Vysvětlení a doplnění zadávací dokumentace XIX

Název veřejné zakázky: **Zhotovení stavby – Domov pro seniory Bučovice**
Režim a druh veřejné zakázky: podlimitní veřejná zakázka na stavební práce
Druh zadávacího řízení: otevřené řízení dle ustanovení § 56 zákona č. 134/2016 Sb., o zadávání veřejných zakázek, ve znění pozdějších předpisů, (dále jen „Zákon“)
Evidenční číslo zakázky ve Věstníku veřejných zakázek: Z2019-016380

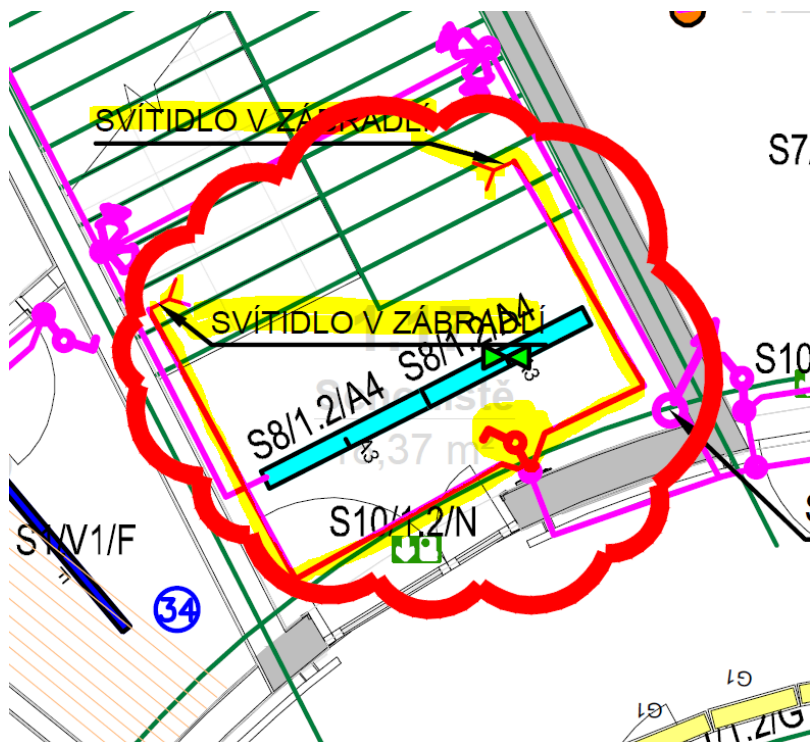
„V dodatečných informacích č. XIV a č. XVII jsou odpovědi na madlo (Z02.1) s LED podsvícením. Vlastní madlo s LED podsvícením je z odpovědi jasné. Ale doposud chybí řešení napájení elektrickým proudem. A to od rozvaděčů přes transformátorky, kabeláže a vypínače. LED pásek v madlu bude napájen nízkým napětím, tzn. bude potřeba použít transformátorky. Nikde v projektové dokumentaci ani ve výkazu výměr není specifikováno jak budou madla elektricky připojené, z kterých rozvaděčů, kde budou umístěné a kolik bude potřeba transformátorků, kde a jakým způsobem se bude podsvětlení madel zapínat a vypínat, a kde je uvedena elektrická kabeláž k těmto madlům. Viz v příloze (obrázek níže – pozn. zad.) pouze část výkresu 1. NP - světelné okruhy, revize zaslaná v dodatečných informacích č. XIV. Týká se všech madel s LED a ve všech podlažích.“

Transformátorky budou součástí svítidla a vykazána v spolu s madlem. Do specifikace Z02.1 bude doplněn popis, že součástí je i transformátorek. Tento popis bude doplněn rovněž do výkazu výměr k položce madla Z02.1. Přívody k nim jsou zakresleny v PD - části silnoprůdu včetně vypínače - viz. referenční obrázek.

Umístění transformátorků je uvažováno přímo v madlu, nebo mohou být umístěny spolu s vypínačem - počet a umístění v závislosti na konkrétním výrobku, který zvolí dodavatel.
